**Informe o Acta que Certifique que los  
Diseños se Encuentren Completos  
Definitivos y Actualizados**

**Memorando Nro. SECOB-STE-2018-0914-M****Quito, D.M., 19 de diciembre de 2018**

**ASUNTO:** Respuesta a memorando Nro. SECOB-CZ6-2018-1574-M .Entrega de los Informes de los Coordinadores de áreas de la Dirección Nacional de Diseño e Ingeniería, del Centro de Salud Tipo C "El Batán".

**ASUNTO:** **INFORME TÉCNICO AMBIENTAL DEL CENTRO DE SALUD TIPO C EL BATÁN EN LA CIUDAD DE CUENCA**

**Imagen 1. Errores de dibujo - Cortes**

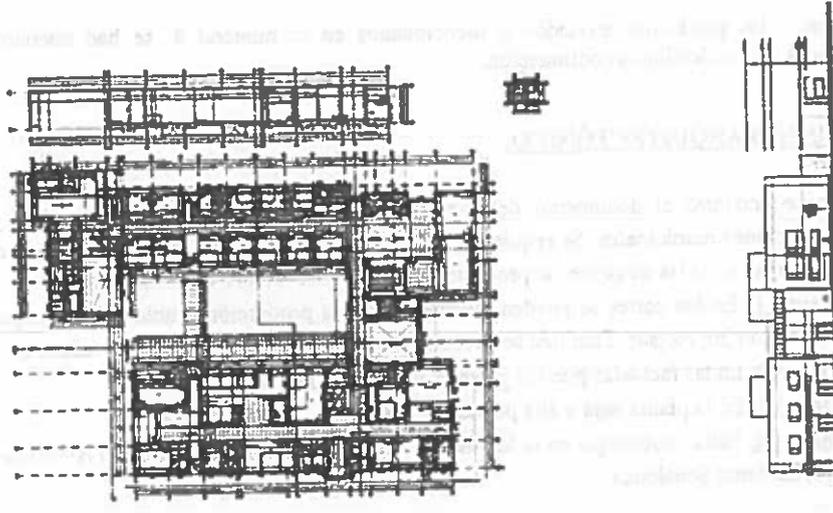
- No se encontró el documento de línea de fábrica, por lo cual no se comprobó las regulaciones municipales. Se requiere determinar las afectaciones viales, debido a que se propone una vía (la de acceso al proyecto), que es de uso exclusivo de ambulancias.
- **Imagen 1:** En los cortes se pueden evidenciar que la proporción o ubicación de algunas puertas son imprecisas. También se encontraron errores de dibujo en ejes de columnas.
- **Imagen 2:** En las fachadas puertas y ventanas están mal ubicadas.
- **Imagen 3:** En la planta baja y alta puertas de bodegas no tienen códigos.
- **Imagen 4:** Falta simbología en la lámina Nro. SECOB-CZ6-DZE-CSC-BATÁN-PLA-A-036, del tema Señalética

**Imagen 1. Errores de dibujo - Cortes**

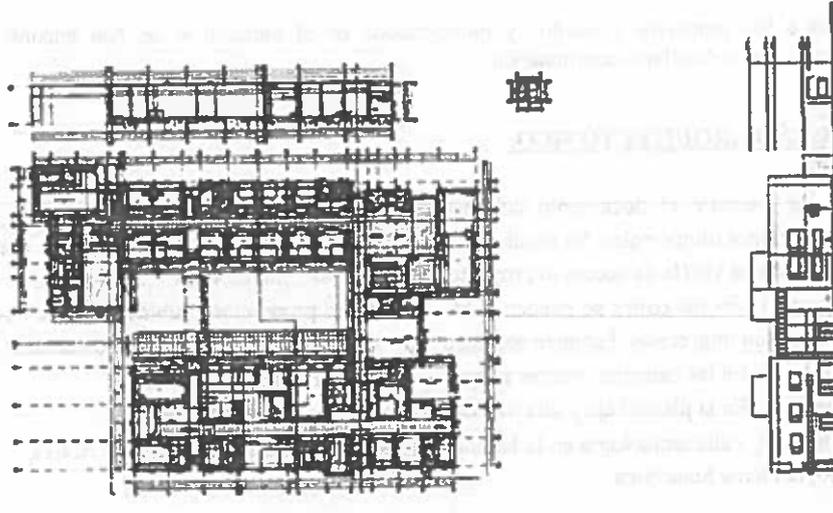
- No se encontró el documento de línea de fábrica, por lo cual no se comprobó las regulaciones municipales. Se requiere determinar las afectaciones viales, debido a que se propone una vía (la de acceso al proyecto), que es de uso exclusivo de ambulancias.
- Imagen 1: En los cortes se pueden evidenciar que la proporción o ubicación de algunas puertas son imprecisas. También se encontraron errores de dibujo en ejes de columnas.
- Imagen 2: En las fachadas puertas y ventanas están mal ubicadas.
- Imagen 3: En la planta baja y alta puertas de bodegas no tienen códigos.
- Imagen 4: Falta simbología en la lámina Nro. SECOB-CZ6-DZE-CSC-BATÁN-PLA-A-036, del tema Señalética
